改善箇所説明図

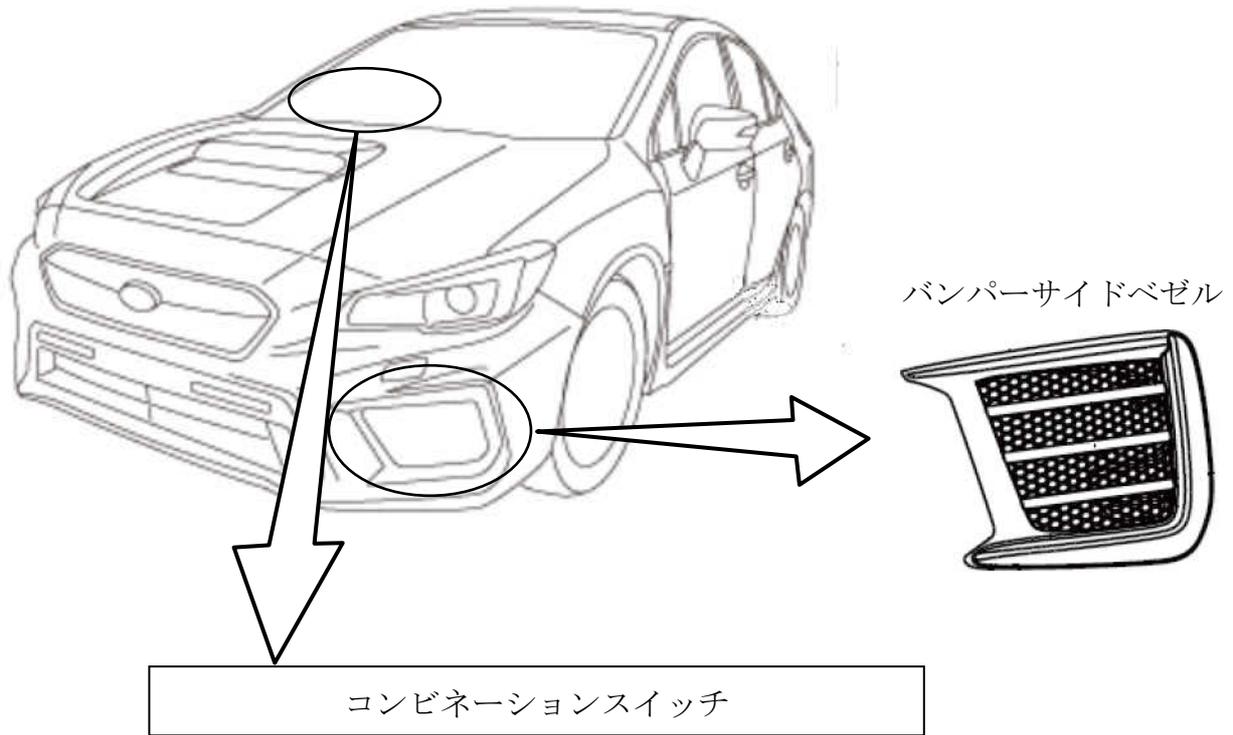
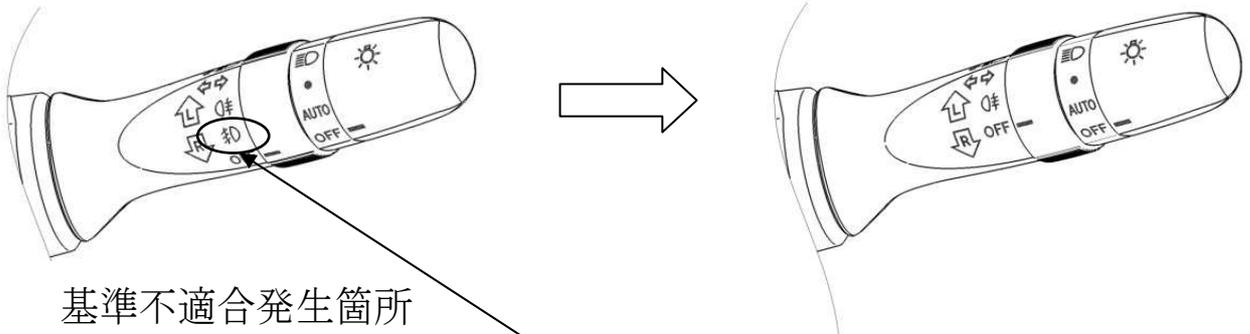
対策前(フロントフォグランプスイッチあり)

対策後(フロントフォグランプスイッチ無し)

後付け用品であるバンパーサイドベゼルにおいて、設計時の保安基準適否の検証が不十分なため、スバルWRX S4「DBA-VAG」に装着された場合、フロントフォグランプが取り外されている状態にもかかわらず、フロントフォグランプスイッチ操作によりメーター内のインジケータが点灯する。そのため、協定規則第121号に適合せず保安基準不適合となる。

スバルWRX S4「DBA-VAG」に後付け用品のバンパーサイドベゼルが装着されている場合、コンビネーションスイッチをフロントフォグランプスイッチ無し用の新品に交換する。
